Reims, le 29 août 2023

## Objet : Avis relatif au projet « Parc éolien de Vauchamps »

Annexe 1 : Carte de situation du projet au regard de l'Aire d'influence paysagère zone d'engagement

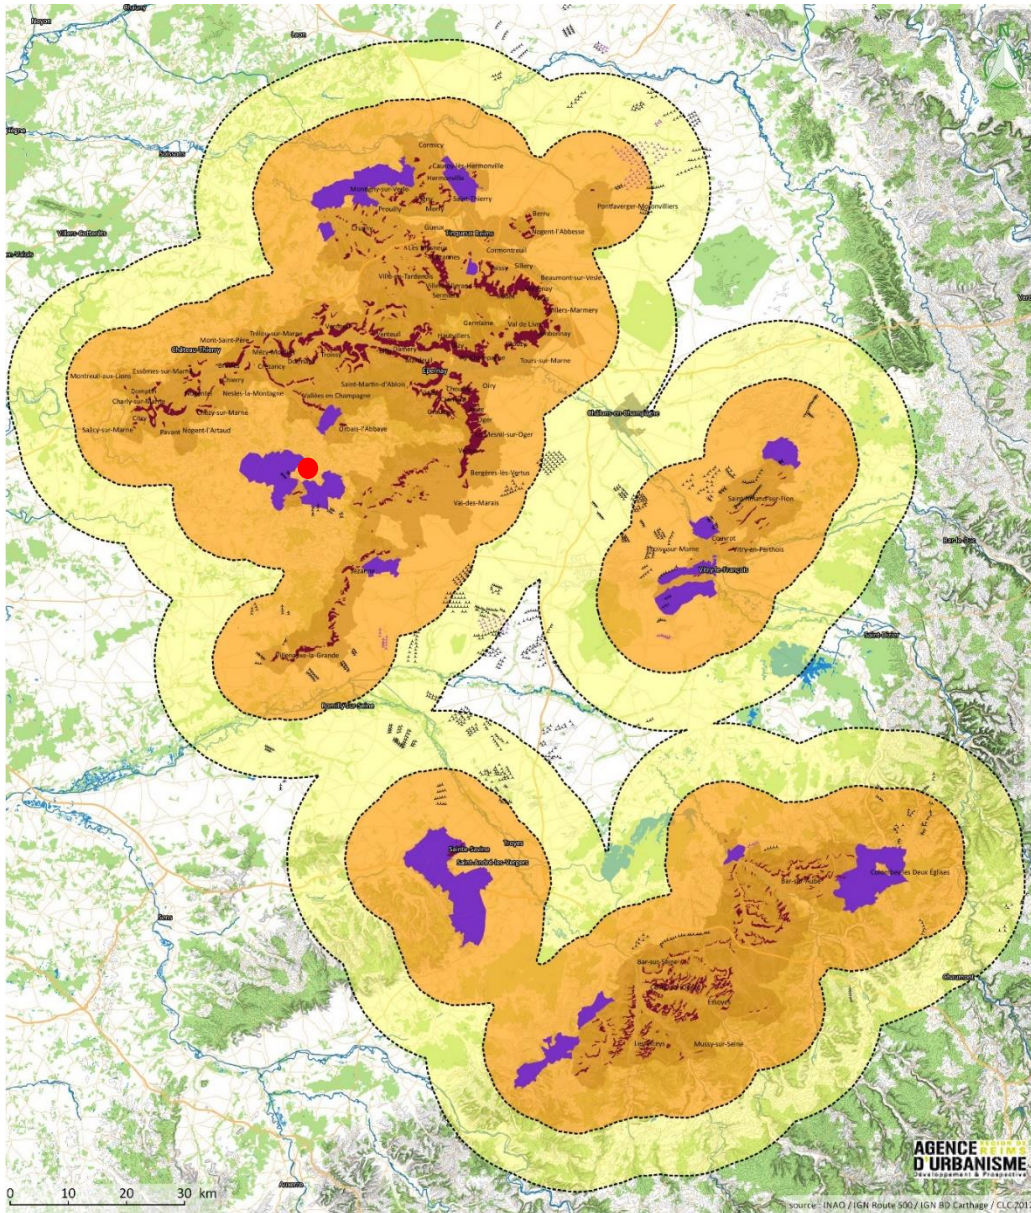
- Le projet est implanté dans la **zone d'exclusion** définie par l'Aire d'Influence Paysagère (AIP) de la Charte éolienne élaborée 2018 par la Mission Coteaux, Maisons et Caves de Champagne, où il est préconisé **de ne pas développer de nouveau parc éolien sauf en cas de non-covisibilité avec le vignoble.**

- L'ensemble du parc éolien en projet est localisé à proximité immédiate de la Zone d'engagement des Coteaux, Maisons et Caves de Champagne, en **zone d'exclusion**. **Les éoliennes les plus proches du projet sont situées à 4,2 km du vignoble de Bergères-sous-Montmirail, à proximité du hameau de Boutavent.** Ce projet éolien vient s'inscrire, dans un **contexte de présence limitée du motif éolien dans ce secteur de la Marne. Seules 22 éoliennes sont déjà construites dans un rayon de 10 km autour de la zone d'implantation potentielle du projet.** 3 grappes d'éoliennes sont situées au Sud de la vallée du *Petit-Morin*, réparties sur les communes de Gault-Soigny et de Soizy-aux-Bois. Le Parc de la Butte de Soigny et de la Brie Champenoise ont été initiés bien avant l'inscription des Coteaux, Maisons et Caves de Champagne sur la Liste du patrimoine mondial en juillet 2015. Il en est de même, au Nord

Annexe 2 : carte de l'état de l'éolien (source DREAL, CMCC)

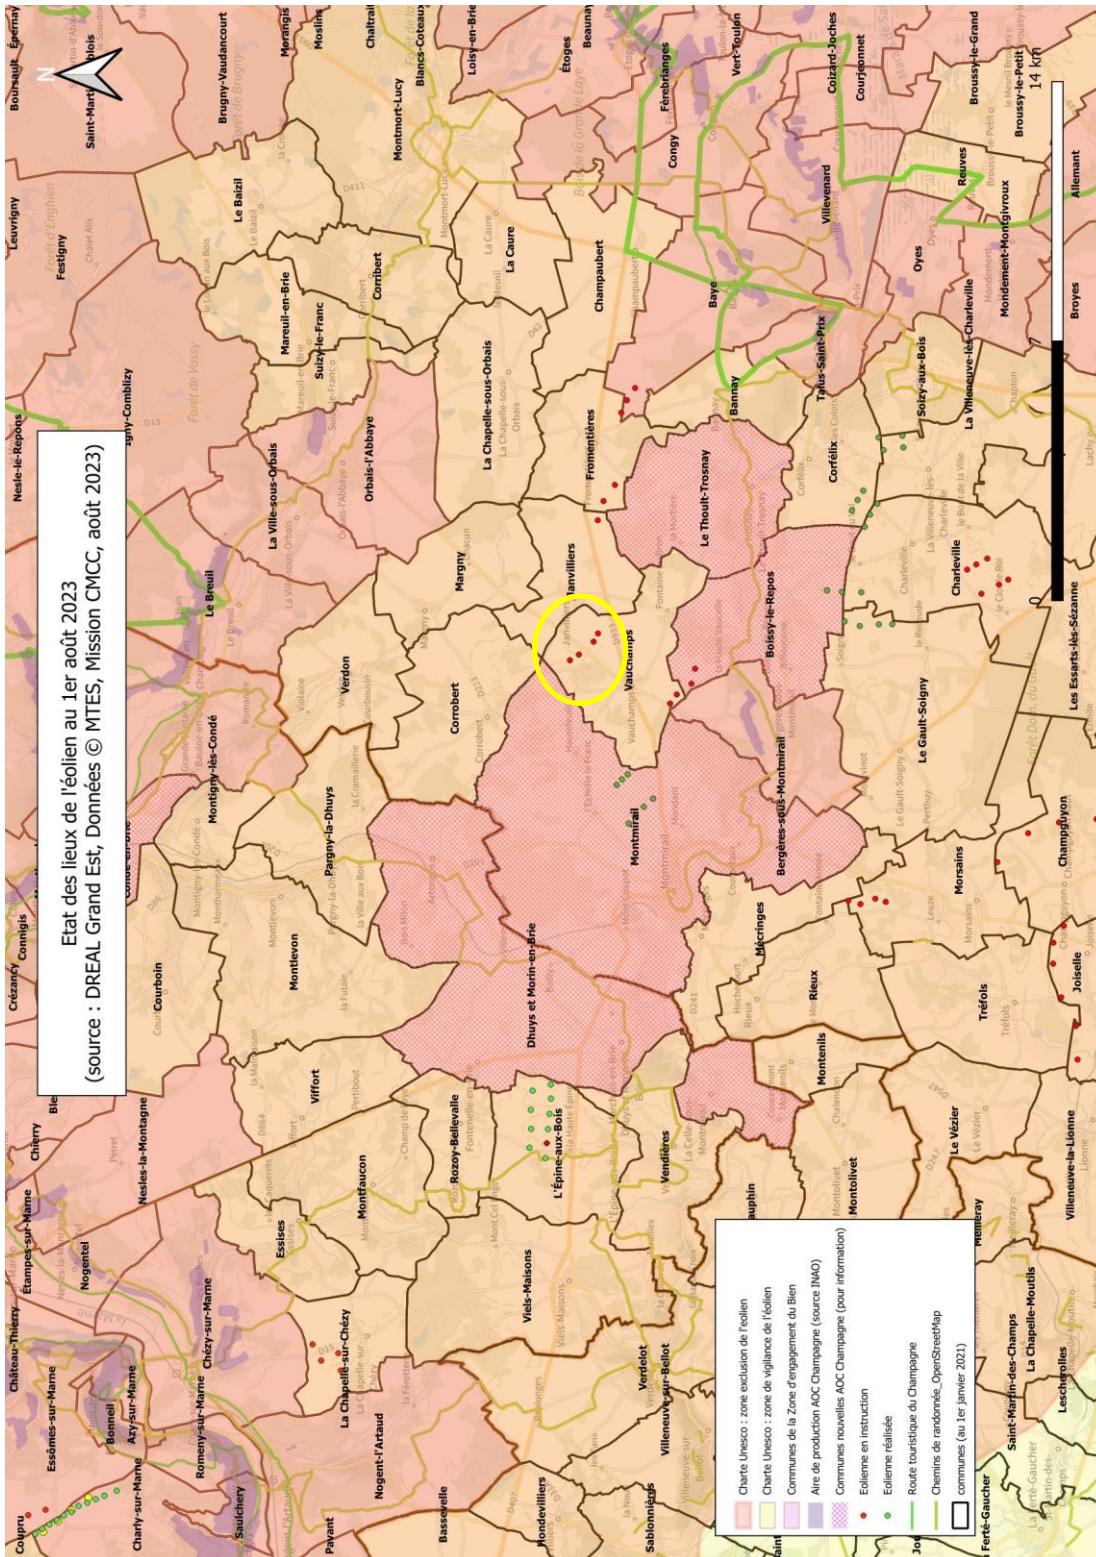
- Le projet est composé de 4 éoliennes de 180 m hauteur en bout de pôle et de 2 postes de livraison.
- Le projet est localisé dans un **secteur favorable, soumis à des contraintes**, selon le Schéma Régional Eolien (SRE). Ces enjeux ont été repris par la cartographie des **Zones Favorables au**

**Développement de l'Éolien (ZFDE) élaborée par la DREAL** et soumise à la concertation en avril 2023. S'y ajoutent des informations relatives à une sensibilité forte concernant les thématiques « aéronautique civil et militaire ». Ce secteur de la Brie Champenoise est ainsi classé **hors zone favorable au développement de l'éolien** au regard de ces **sensibilités fortes, auxquelles s'ajoute la zone d'exclusion définie par l'Aire d'Influence Paysagère de la Zone d'engagement du Bien.**

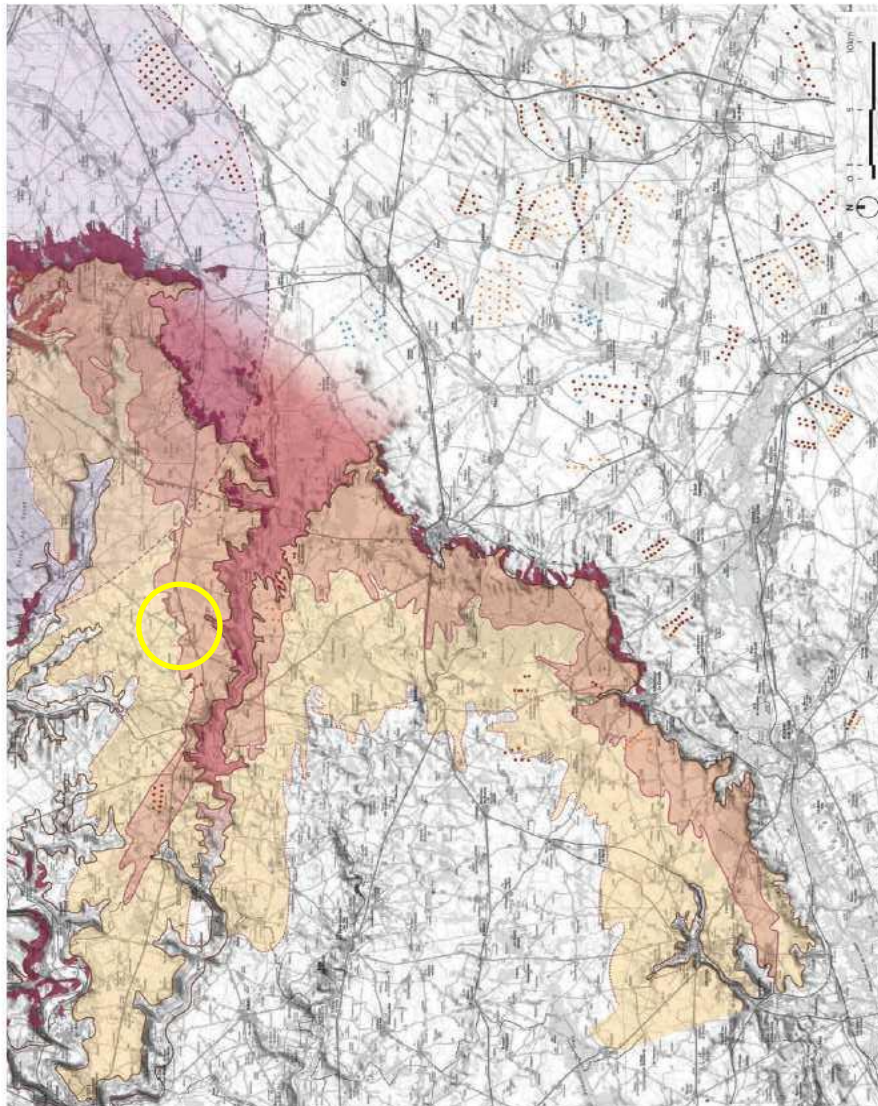
- Le **plan paysage éolien du vignoble de Champagne mandaté par l'association France Energie Eolienne (FEE)** localise ce projet éolien au sein d'une **zone de vigilance modérée mais en limite extérieure de la zone grande vigilance, où l'implantation est considérée comme sensible**. Ce document relève le fort risque de domination sur le relief de cuesta et les vignes dès 100-150 m (p26 : hauteur des invisibilités mesurées depuis l'axe de la vallée du Petit-Morin, voir carte en annexe).
